改善箇所説明図

不具合の概要

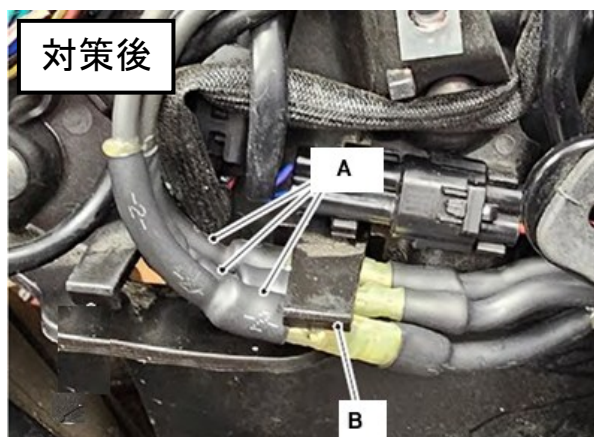
発電機側ハーネスとメインワイヤーハーネスを繋ぐコネクタ端子において、設計検討が不十分なため、走行振動等により当該端子表面のメッキが摩耗することにより母材が露出し、酸化して腐食することがある。そのため、コネクタ端子が導通不良により発熱し、そのまま使用を続けると、最悪の場合、当該コネクタが溶損して火災となるおそれがある。

発電機側ハーネスとメインワイヤーハーネス間のコネクタ接続を廃止し、専用の固定具を用いて配線を固定する。

識別 対策後は車台番号末尾付近に白色のペイントマークを塗布する。
